Oggetto: [ID_VIP: 10526] **NURRI (SU) - Progetto di repowering dell'impianto per la produzione di energia da fonte eolica on-shore denominato "NURRI IR", con la dismissione degli attuali aerogeneratori e l'installazione di 14 nuovi aerogeneratori per una potenza complessiva di 92,4 MW, con opere civili accessorie e di connessione alla RTN – Progetto Definitivo.**

Proponente: Edison Rinnovabili S.p.A.

Parere tecnico istruttorio della Soprintendenza speciale per il PNRR.

Figura 7.4: Localizzazione dei vincoli e dei beni archeologici su CTR

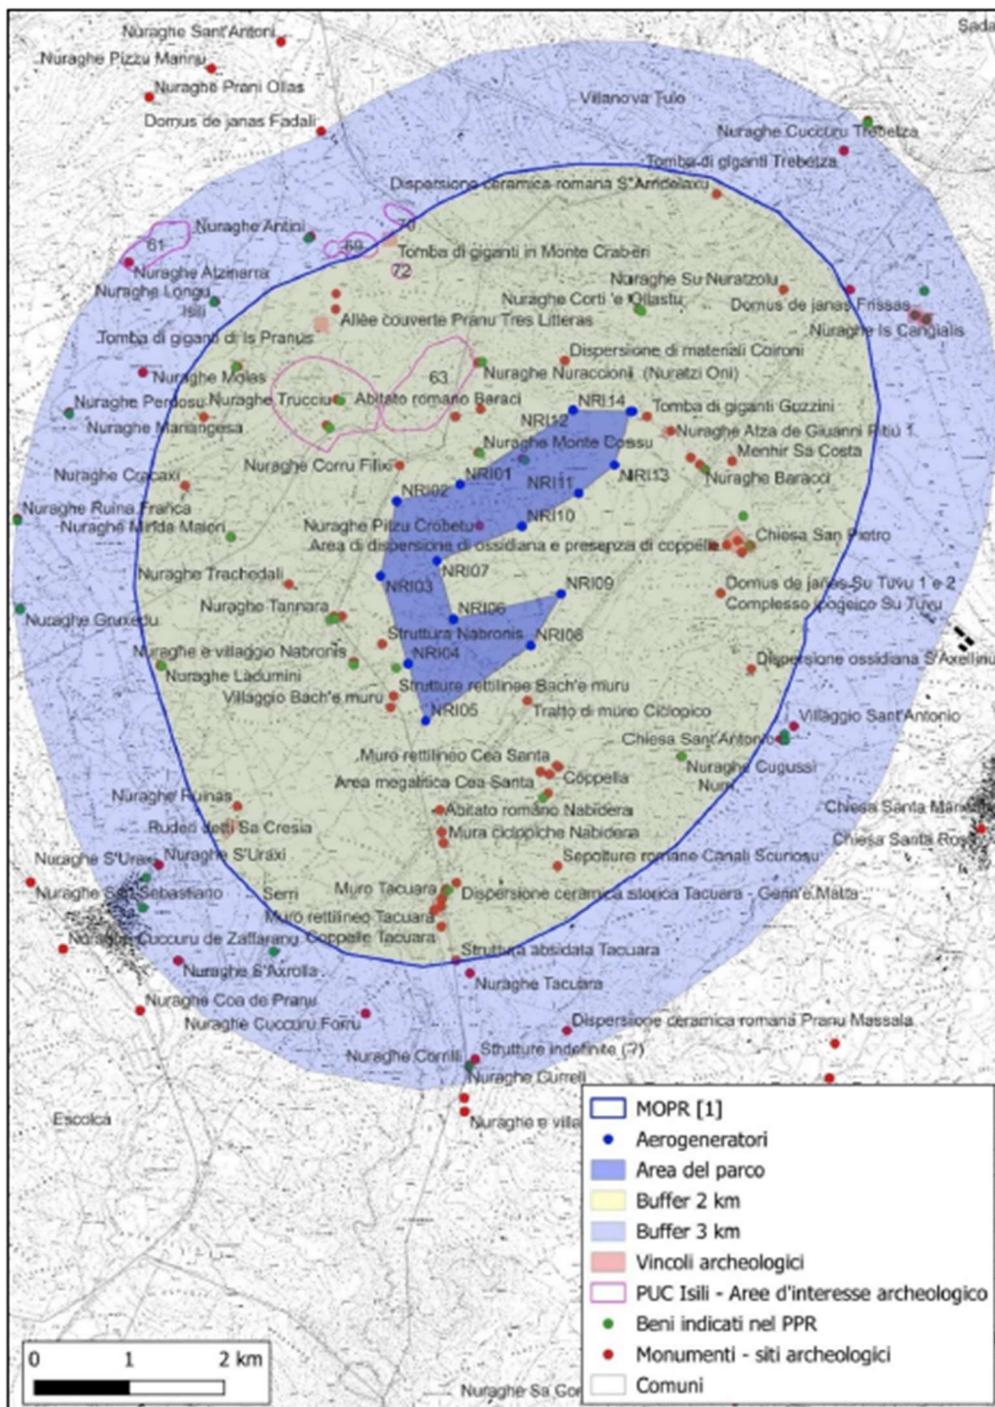
CONSIDERATO che l'area oggetto d'intervento è connotata dalla presenza di numerosi beni culturali di interesse archeologico (v. parere endoprocedimentale della Soprintendenza Archeologia, belle arti e paesaggio per la città metropolitana di Cagliari e le province di Oristano e Sud Sardegna del 03/03/2024, paragrafo A.1 – Allegato n. 1), architettonici (paragrafo B.1.2 – Allegato n. 1) e paesaggistici (v. paragrafi B.1.1 – Allegato n. 1) presenti nell'ambito della fascia di rispetto di tre chilometri indicata comunque dalla lett. c-quater del comma 8 dell'art. 20 del D.Lgs. n. 199 del 2021 (v. anche l'elaborato *Relazione archeologica*, n. ELAB.178, fig. 7.4, p. 19), la cui conservazione e tutela non può ridursi al solo concetto di non tangenza fisica del progetto proposto rispetto ai suoi elementi, in quanto il relativo valore culturale si mostra anche tramite il rapporto che gli stessi beni ed elementi hanno costituito con il loro contesto di giacenza. In tal senso, la tutela culturale archeologica e paesaggistica di tale particolare patrimonio culturale deve, ancor più nella presente sede di Valutazione di Impatto Ambientale, estendere le proprie considerazioni ben oltre il limite fisico della loro consistenza materiale e abbracciare il relativo contesto di giacenza come elemento degno di tutela e salvaguardia:

(da *Relazione archeologica*, elaborato n. ELB.178, fig. 734, p. 19, con raffigurati i numerosi beni culturali archeologici presenti nell'area dell'impianto industriale di cui trattasi)

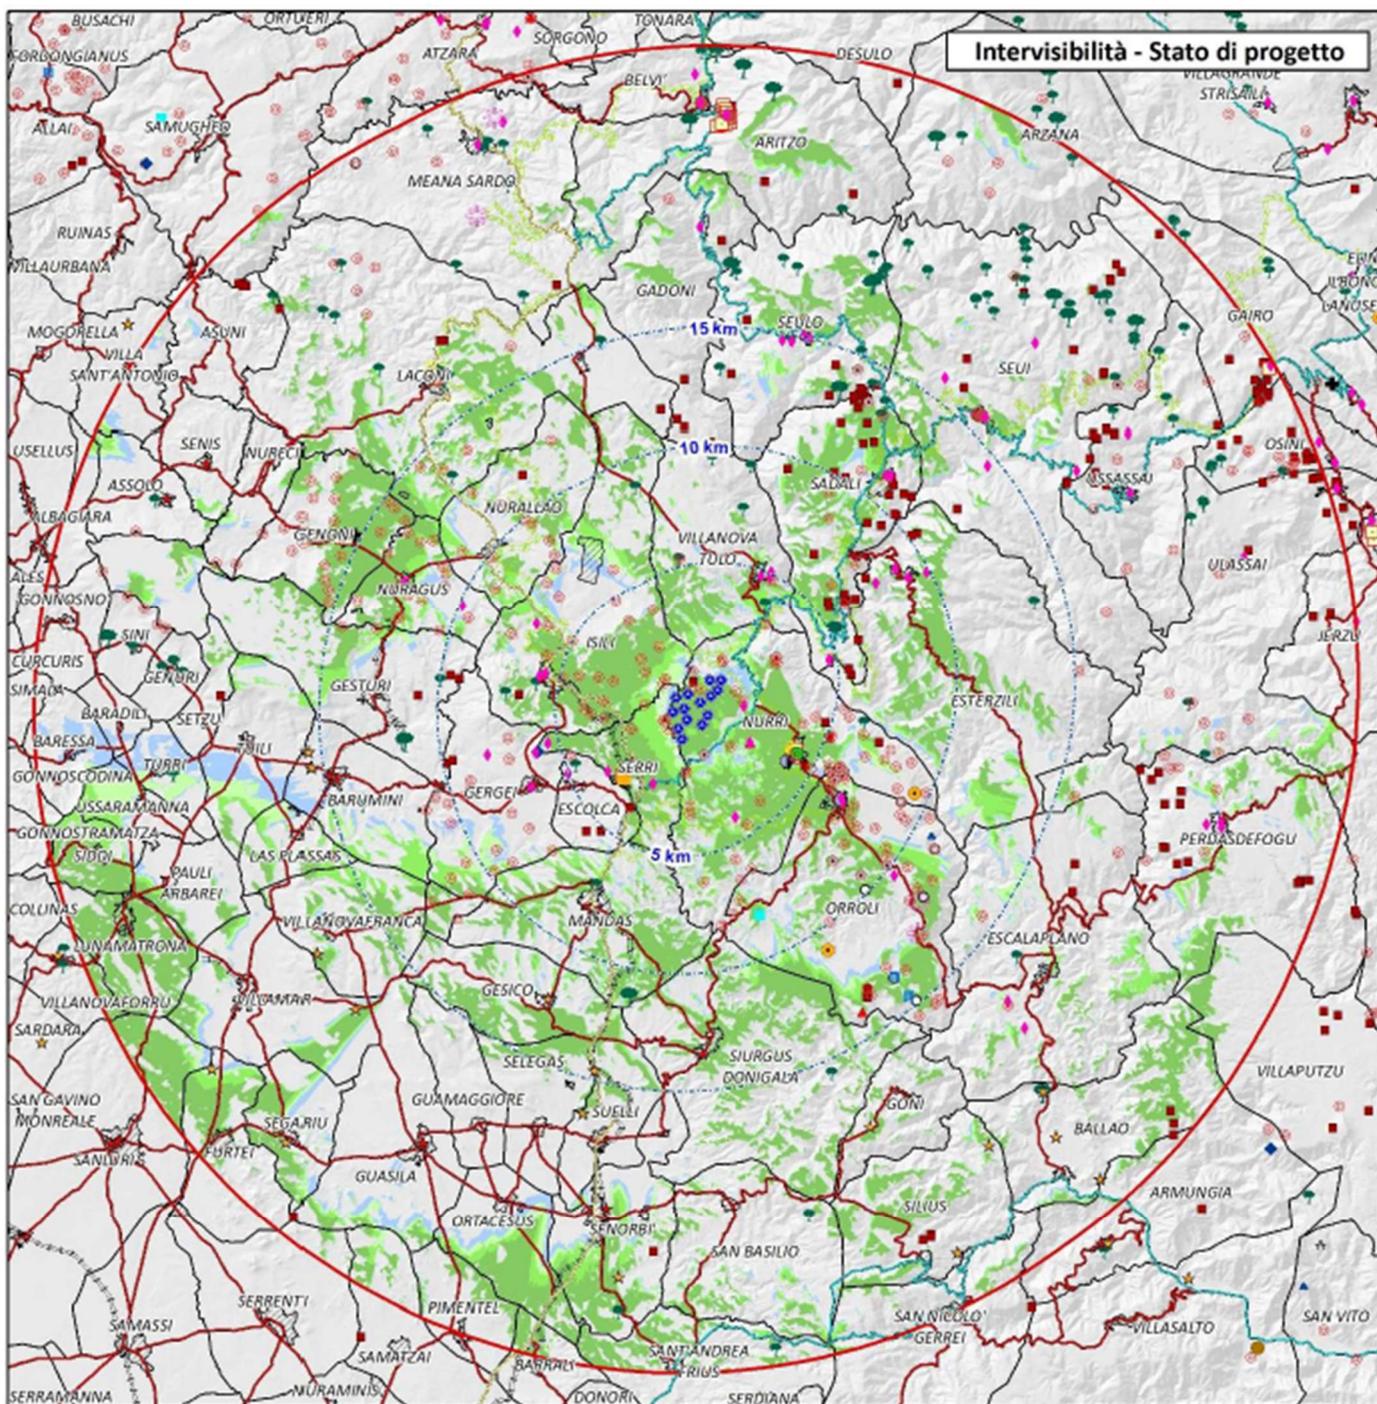
(da *Relazione paesaggistica – Allegato 1 Fotoinserimenti - TAV.09 - 230323_SAD_P126 - Nuraghe Taccu Piccinnu (Sadali)*, elaborato n. ELAB.177, particolari che rappresentano come i nuovi aerogeneratori alti 200 m – v. immagine “rendering” -, rispetto a quelli esistenti di 81 m – v. immagine “stato attuale” -, siano in grado di modificare sostanzialmente il paesaggio esistente anche da lunghe distanze, stante il fatto che la nuova eccessiva altezza dei nuovi aerogeneratori – pari a circa il 250% di incremento rispetto agli esistenti – si staglia nel contesto di giacenza dei beni culturali archeologici ed architettonici presenti nell’area interessata come una nuovo e diverso elemento industriale preminente e dissonante completamente rispetto al paesaggio, nonostante l’impianto eolico già esistente dal 2004)

(da *Relazione paesaggistica – Allegato 1 Fotoinserti - TAV.07 - 201101_NUI_P065 - Chiesa di San Pietro, nei pressi dell’impianto eolico in proposta (Nurri)*, elaborato n. ELAB.177, particolari che rappresentano come i nuovi aerogeneratori alti 200 m – v. immagine “stato attuale” -, rispetto a quelli esistenti di 81 m – v. immagine “Rappresentazione geometrica sostruttiva” -, siano in grado di modificare sostanzialmente il contesto di giacenza dei beni culturali architettonici esistenti, stante il fatto che la nuova eccessiva altezza dei nuovi aerogeneratori – pari a circa il 250% di incremento rispetto a quelli esistenti – si staglia nel contesto di giacenza dei beni culturali archeologici ed architettonici presenti nell’area interessata come un nuovo e diverso elemento industriale preminente, in forma del tutto innovativa e dissonante con il paesaggio rispetto all’impianto eolico esistente dal 2004)

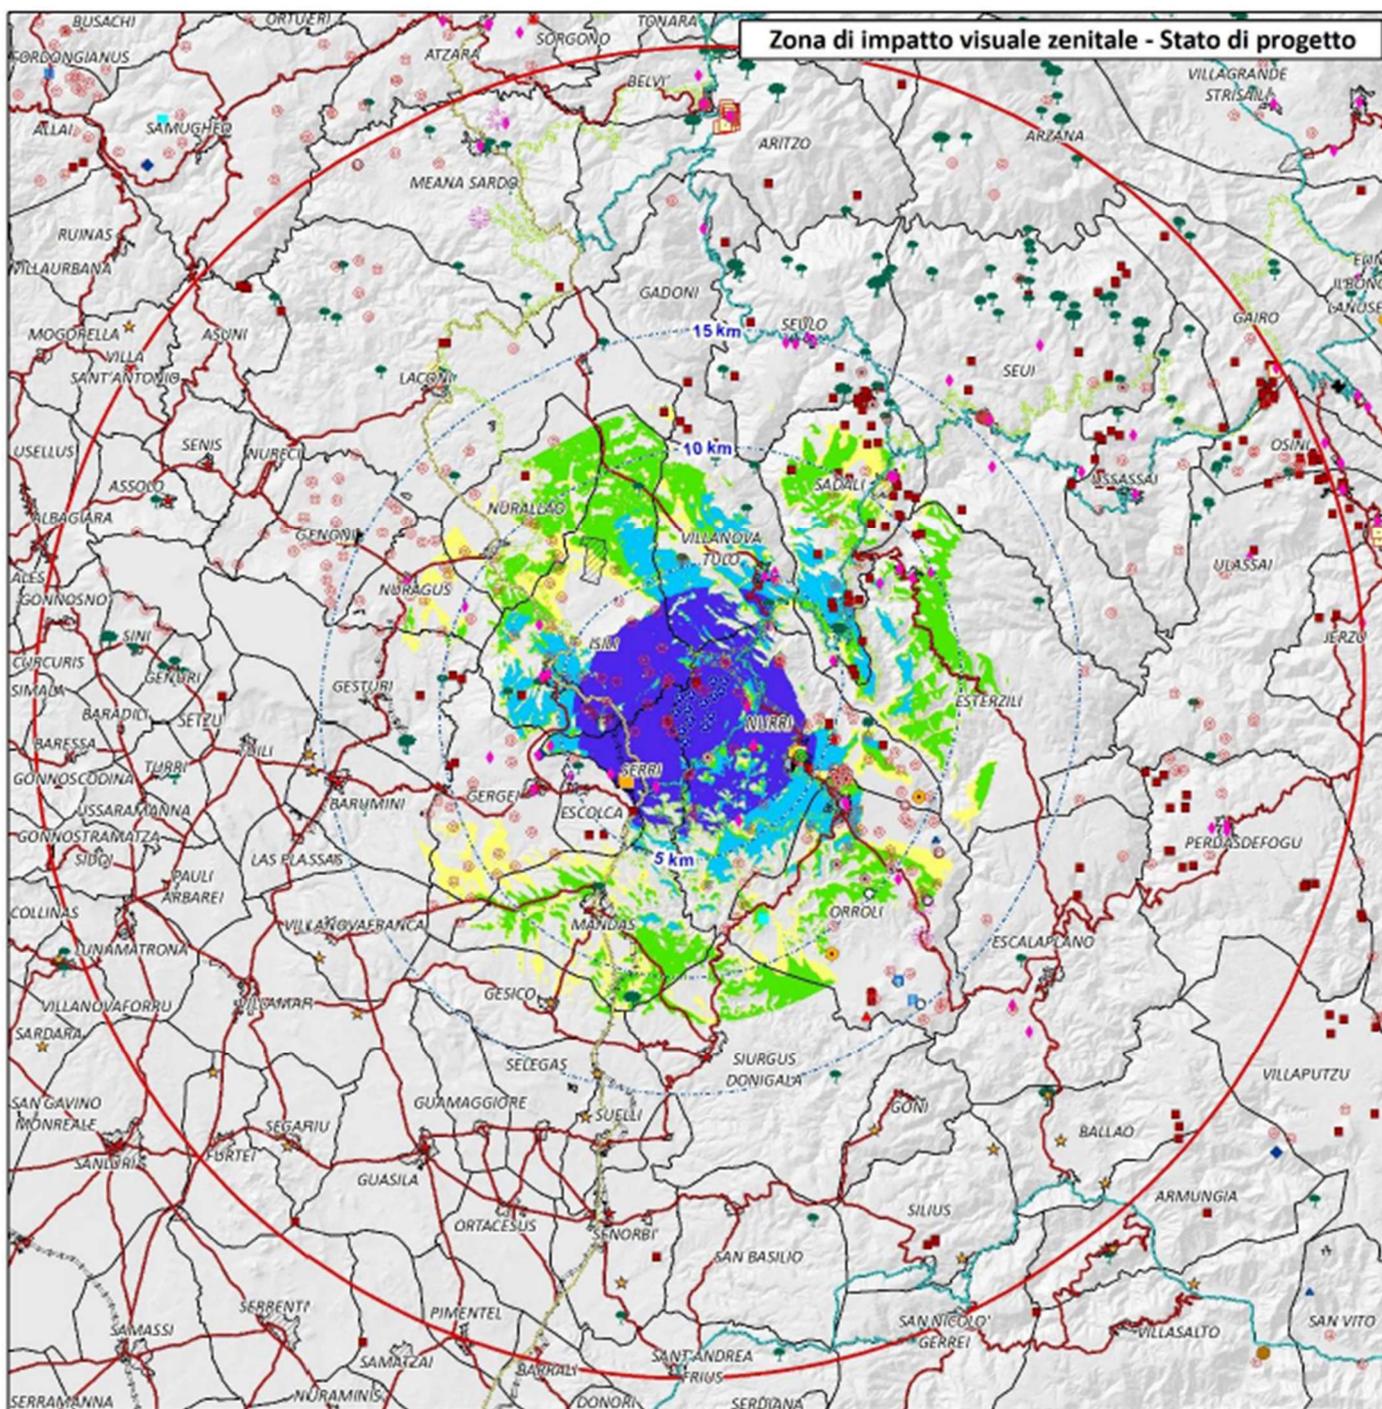
VERIFICATO che, pur trattandosi il progetto in esame il potenziamento e sostituzione di un impianto eolico esistente, le caratteristiche diverse tra le relative strutture (aerogeneratori originari pari ad una altezza totale di 81 m; aerogeneratori in progetto pari ad una altezza totale di 200 m) hanno dimostrato come le valutazioni a suo tempo effettuate per il progetto esistente non siano riutilizzabili nel presente procedimento (anche perché non oggetto di una valutazione di impatto ambientale, unico procedimento in grado di valutare nell’insieme tutti i probabili impatti significativi e negativi che un progetto industriale di tale tipologia può generare, non risultando per questo sostitutive le tre concessioni edilizie ottenute nel 2002, 2003 e 2004 – v. SIA., paragrafo 1.3 *AUTORIZZAZIONI DELL’IMPIANTO ESISTENTE E PRINCIPALI CARATTERISTICHE*, pp. 15-16), anche a causa del mutamento sostanziale del quadro di tutela paesaggistica e legislativo nel frattempo intervenuto in materia, che hanno reso il primo assai più variegato a seguito dell’approvazione del Piano paesaggistico regionale – Primo ambito omogeneo, la cui applicazione nel caso dei beni

(da *Relazione paesaggistica*, elaborato n. ELAB.176, fig. 8.2, p. 157, con rilevata l'intervisibilità teorica dell'impianto industriale in progetto con aerogeneratori alti 200 m, estesa ad un ambito assai vasto ed includente il patrimonio culturale archeologico indicato dalla Soprintendenza Archeologia, belle arti e paesaggio territorialmente competente)

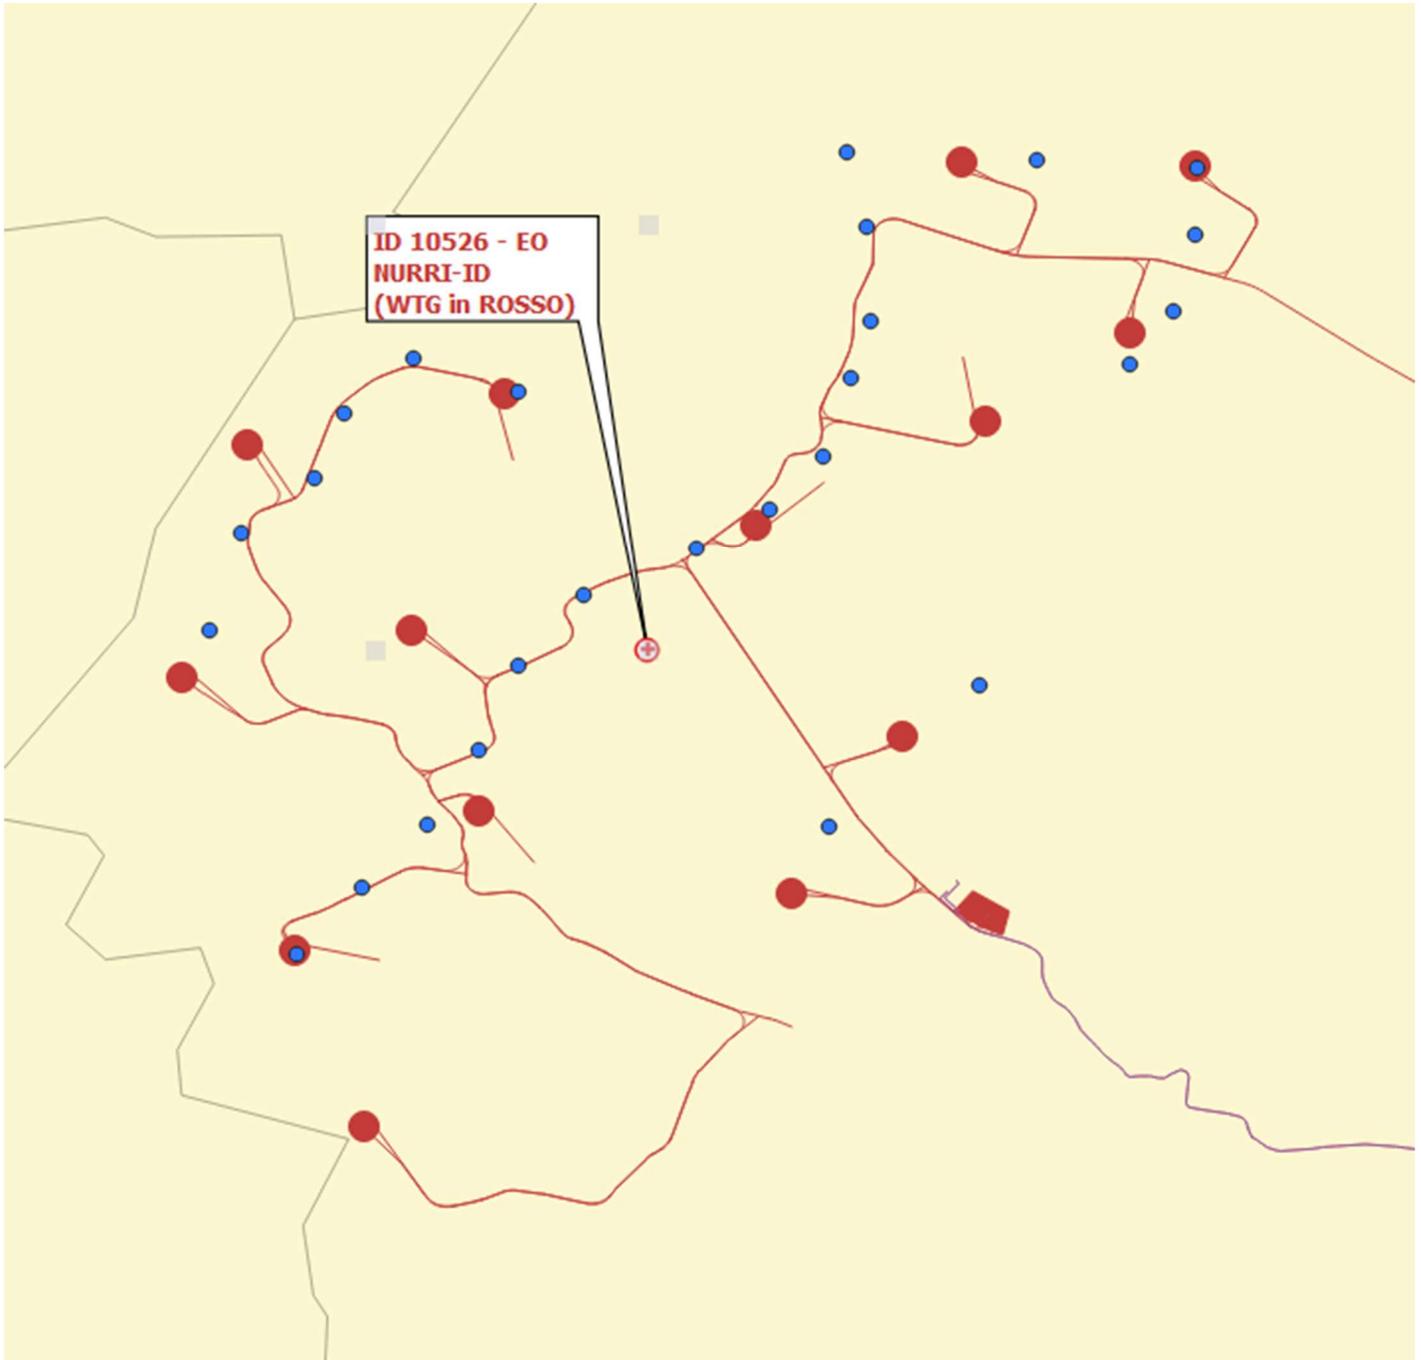
CONSIDERATO che la valutazione operata dal Ministero della cultura nell'ambito del procedimento di VIA ha evidenziato impatti significativi e negativi sul fattore ambientale del patrimonio culturale e del paesaggio come descritto nel presente parere tecnico istruttorio, tanto da non potersi dichiarare la compatibilità ambientale del nuovo progetto industriale proposto, anche in considerazione del fatto che quanto dichiarato dal Proponente relativamente ai supposti benefici per il paesaggio come derivanti dalla riduzione del numero di aerogeneratori non appare emergere dall'istruttoria condotta sulla base di quanto sopra rilevato in merito alle nuove e ben più vaste incidenze negative generate dalle nuove infrastrutture industriali (v. gli aerogeneratori alti 200 m, rispetto a quelli esistenti alti 81 m – v. SIA, paragrafo 5.1 *Motivazione relative alla scelta del sito*, p. 23, per le scelte sottese al progetto in esame: "... In particolare, la scelta della WTG di riferimento, si basa sull'analisi della ventosità e produzione che conferma il miglioramento complessivo del progetto di Integrale Ricostruzione rispetto all'esistente, con riduzione del numero di aerogeneratori a fronte di un incremento della potenza elettrica complessiva e di un incremento ancora maggiore in termini di produzione di energia. Pertanto, la scelta dimensionale e tecnologica ha seguito la logica dell'ottimizzazione in termini di efficienza e produzione con riduzione dell'impatto sull'ambiente e sul paesaggio ..."). D'altronde, il nuovo layout proposto è ben lungi dall'aver ridotto l'impegno territoriale complessivo occupato dal progetto industriale proposto con 14 aerogeneratori, rispetto ai 26 esistenti, come descritto dal Proponente per rilevare il proprio impegno a ridurre l'impatto paesaggistico complessivo e, quindi, ritenere il nuovo progetto più compatibile di quello a suo tempo autorizzato (v. l'elaborato denominato "CARTA CON INDICAZIONE DEL RISPETTO DEI REQUISITI DI CUI ALLA LETTERA A) DEL COMMA 8 DEL D. LGS. 199/2021 E SS.", n. ELAB.243, con il quale afferma che il progetto di repowering rispetta il requisito di cui alla più recentemente novellata lett. a) del comma 8 dell'art. 20 del D.Lgs. n. 199 del 2021), quando invece l'area massima occupata dal nuovo impianto aumenta (v. linea tratteggiata GIALLA) rispetto a quello dell'impianto esistente (v. linea continua ROSSA):

(alti 200 m) e non solo nel caso in cui le relative indagini archeologiche avrebbero potuto individuare nel loro più puntuale posizionamento la giacitura di altri elementi di interesse archeologico.

(da *STUDIO SUGLI EFFETTI DELLO SHADOW FLICKERING ALLEGATO 2 - OMBREGGIAMENTO STAGIONE INVERNALE*, elaborato n. ELAB.187)

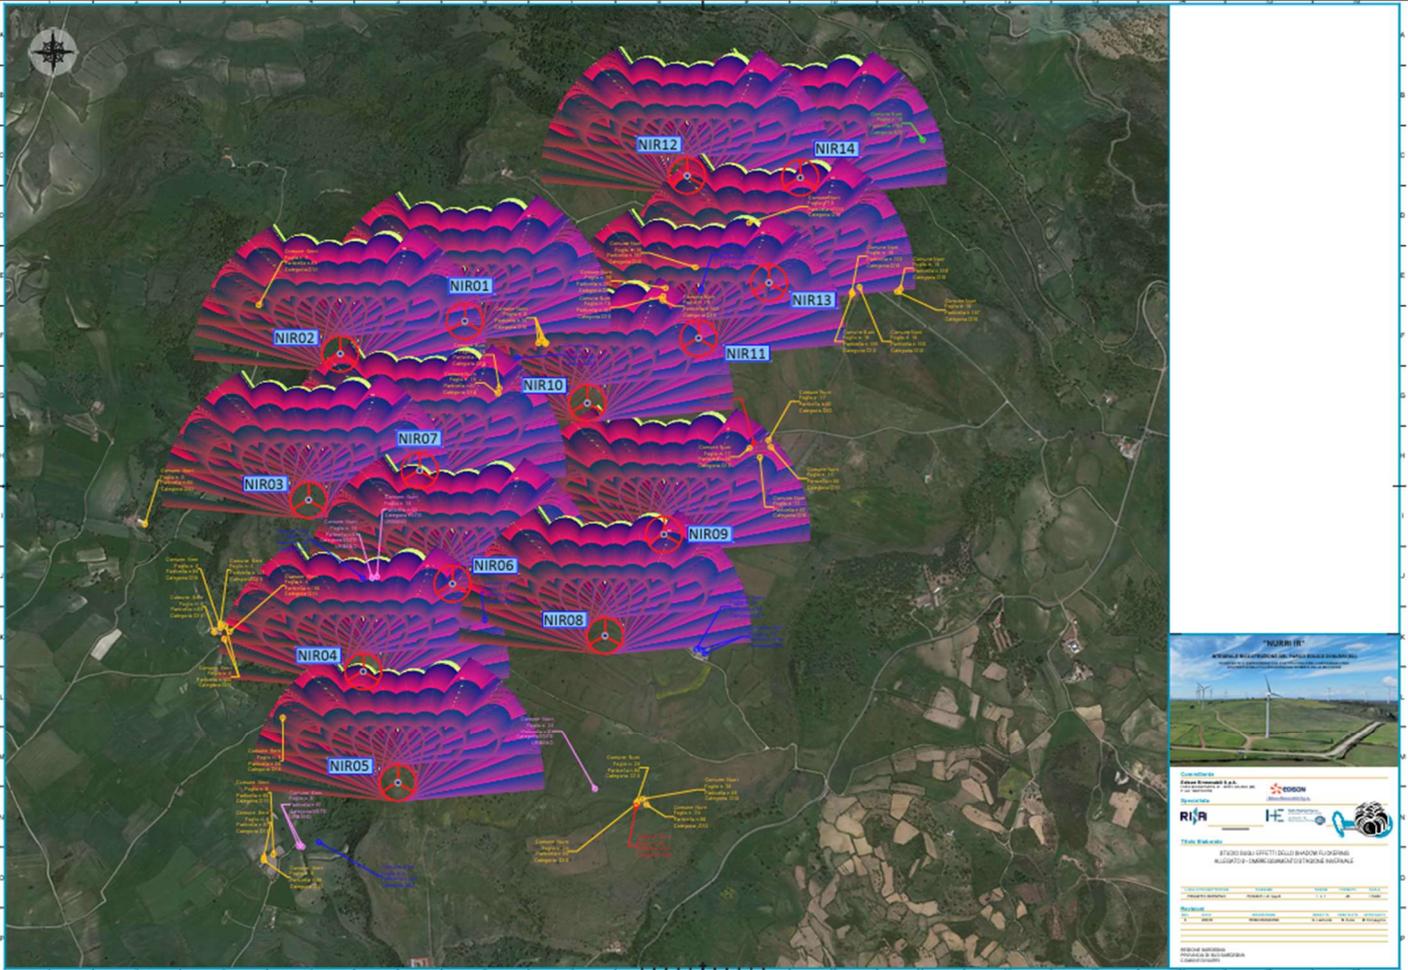
CONSIDERATO che per quanto riguarda lo Studio dell'evoluzione dell'ombra (shadow flickering) il Proponente analizza la relativa problematica con lo *Studio Sugli Effetti dello Shadow Flickering* (SIA – Appendice B, elaborato n. ELAB.185) e le relative mappe stagionali (nn. ELAB.186-189), tuttavia non considerando tra i recettori interessati dal predetto disturbo anche i beni culturali archeologici ed architettonici presenti nel più immediato intorno del nuovo impianto (v. paragrafo 5 *Valutazioni del fenomeno nel parco di Nurri*, p. 9, ove si dichiara di aver rilevato solo edifici di classe catastale A, ovvero gli edifici destinati a civili abitazioni):
